Nieuw Boekhorst.

Gebieds- en beeldkwaliteitsvisie - ADDENDUM

Addendum

24 augustus 2023

Bijgestelde themakaart appartementen (blz 54 van Nieuw Boekhorst. Gebieds- en beeldkwaliteitsvisie)

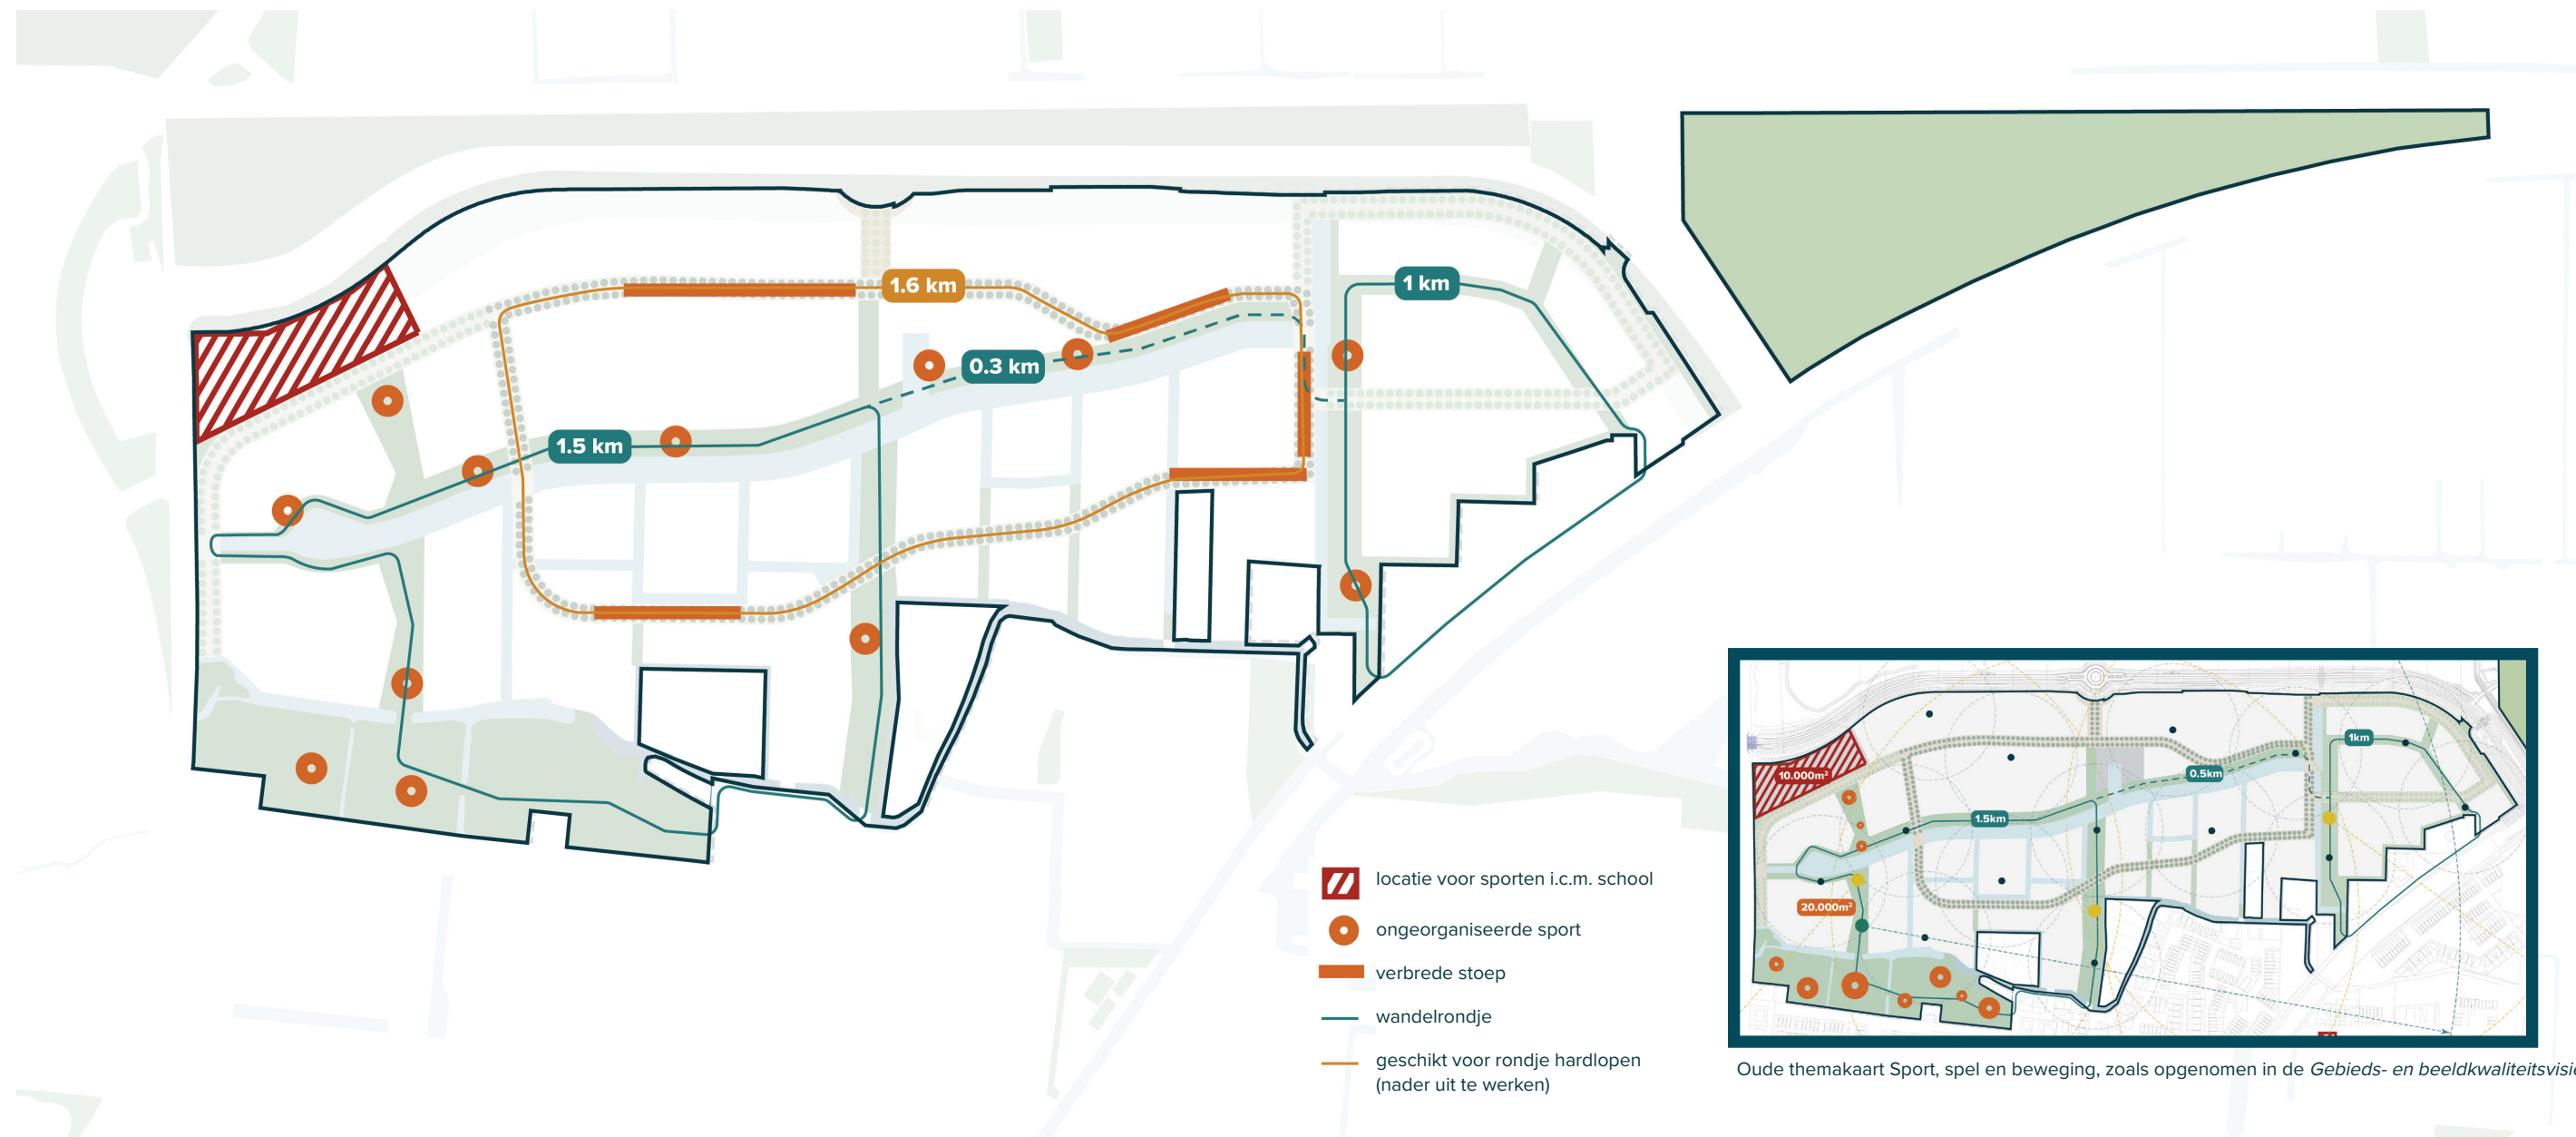
Ten gevolge van de verplaatsing van de school is één van de appartementengebouwen (linksboven in de themakaart) verschoven.

Bijgestelde themakaart Sport, spel en beweging (blz 78 van *Nieuw Boekhorst. Gebieds- en beeldkwaliteitsvisie*)

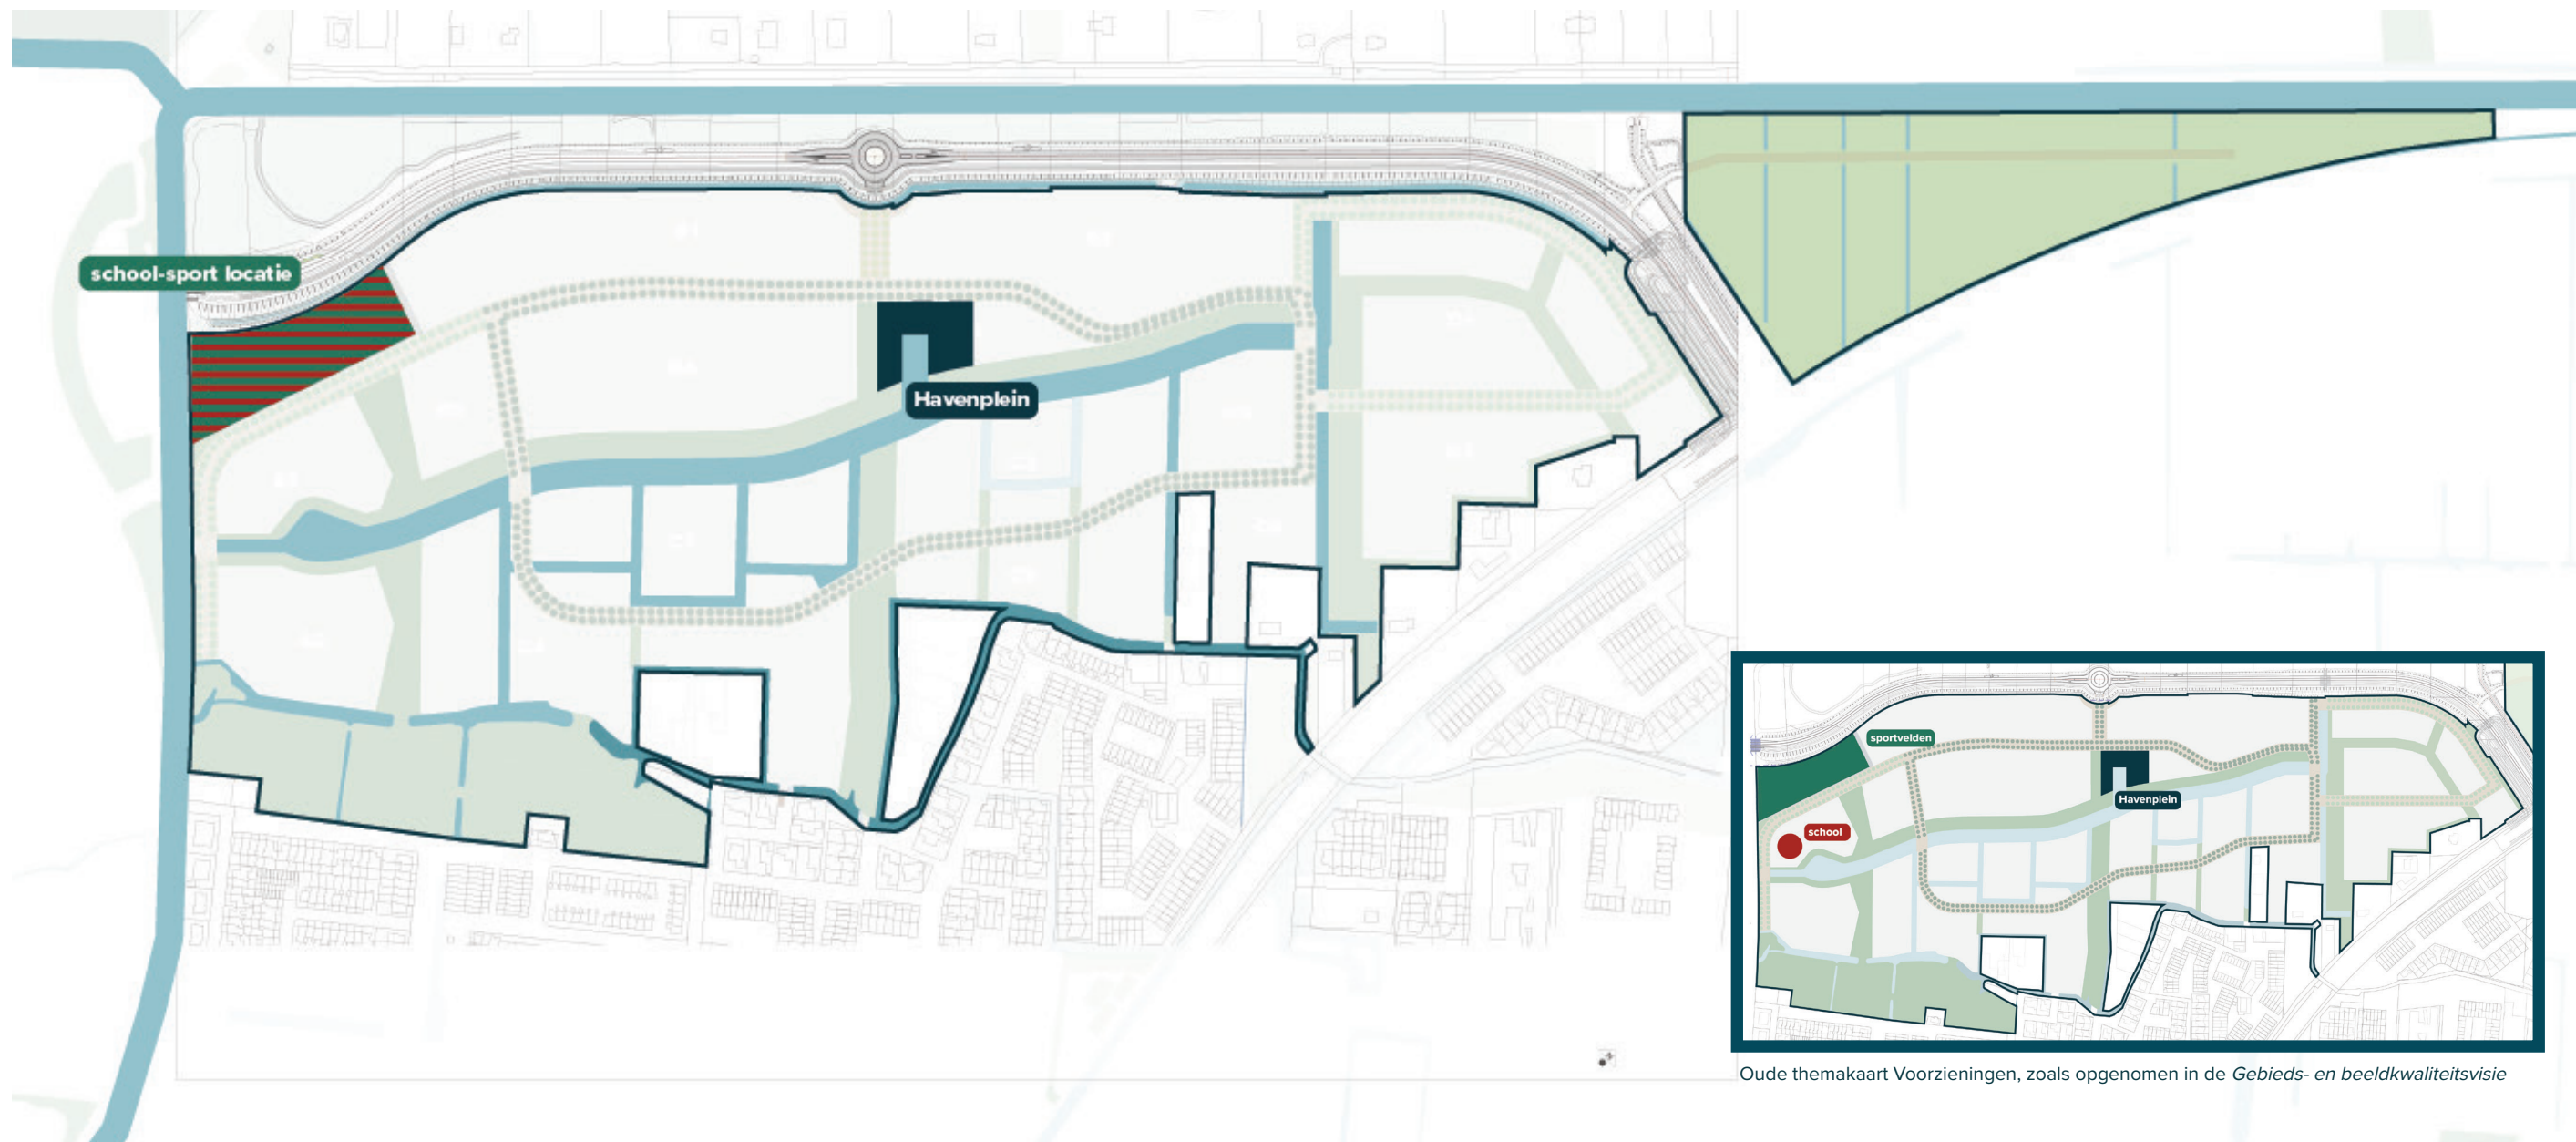
In navolging van de overweging zoals op bladzijde 2 in dit document weergegeven, is dit de aangepaste themakaart. De toelichting zoals in de gebieds- en beeldkwaliteitsvisie verwoord, is nog steeds van toepassing.

- De speelplekken voor de leeftijdsgroepen 6-12 jaar en 12-18 jaar gaan samen met de plekken voor ongeorganiseerde sport.
- Het spelen voor de jongste doelgroep (0-6 jaar) krijgt een plek binnen de bouwvelden.

Bijgestelde themakaart Voorzieningen (blz 80 van *Nieuw Boekhorst. Gebieds- en beeldkwaliteitsvisie*)

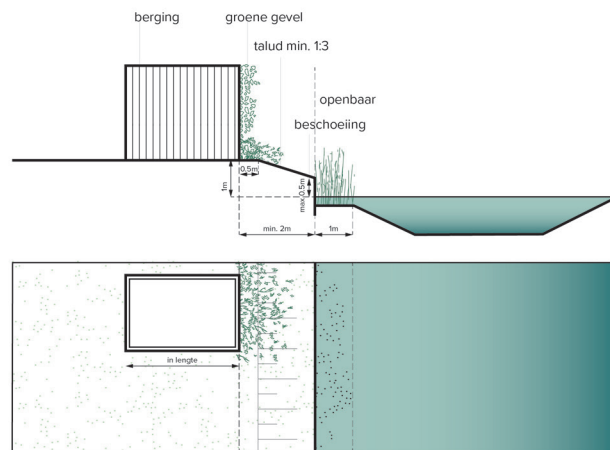
Tengevolge van de verplaatsing van de school is bovenstaande themakaart aangepast.

Rekening houdend met de Centrumvisie en Detailhandelvisie is een buurtsupermarkt niet mogelijk.

In Nieuw Boekhorst wordt rekening gehouden met de komst van een basisschool. De school wordt gerealiseerd in combinatie met een sporthal en is gepositioneerd in de zone met georganiseerde sport. Voor dit gezamenlijke gebouw, inclusief schoolplein en kiss&ride is een ruimte van circa 4.000 m² gereserveerd.

De school is gepositioneerd aan de Laan.

De Haven wordt het hart van Nieuw Boekhorst; in dit gebied is totaal 1.500 m² aan kleinschalige voorzieningen mogelijk, zoals eerste lijns zorg (arts, fysio), kleine horeca (cafetaria, theetuin) of een buurthuiskamer. Juist in dit gebied krijgt de openbare ruimte rondom de haven een publiek karakter, met verblijfsplekken in de zon en aan het water.

Het bestemmingsplan maakt een buurtsupermarkt niet mogelijk. Detailhandel ongeschikt aan een andere bestemming is wel mogelijk.

Overige oevers - optie 2

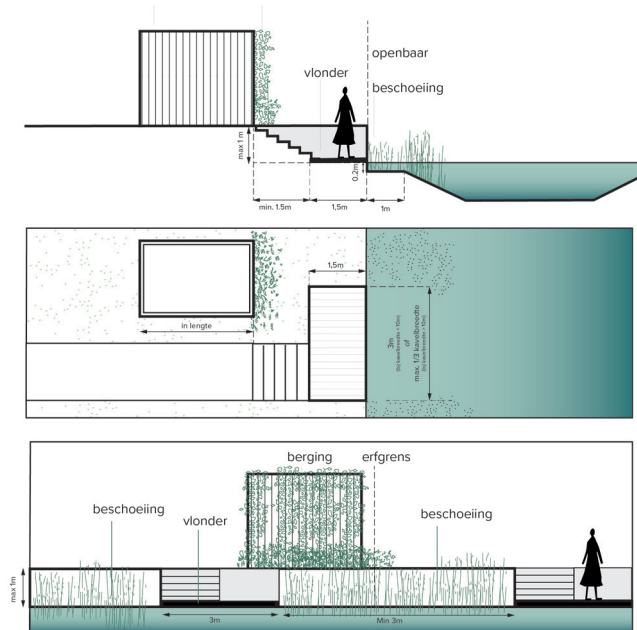
Aanvullend is voor de beeldkwaliteit van de overige privé-oevers een derde optie toegevoegd met een hoge beschoeiing bij uitgeefbare tuinen aan het water (niet zijnde de buurtvaart).

- beschoeiing van maximaal 50 cm boven waterpeil
- vlonder over maximaal 1/3 breedte van het kavel (3m mag altijd)
- berging/schuur min 2 m uit de waterlijn; zichtzijde vanaf water groen bekleden
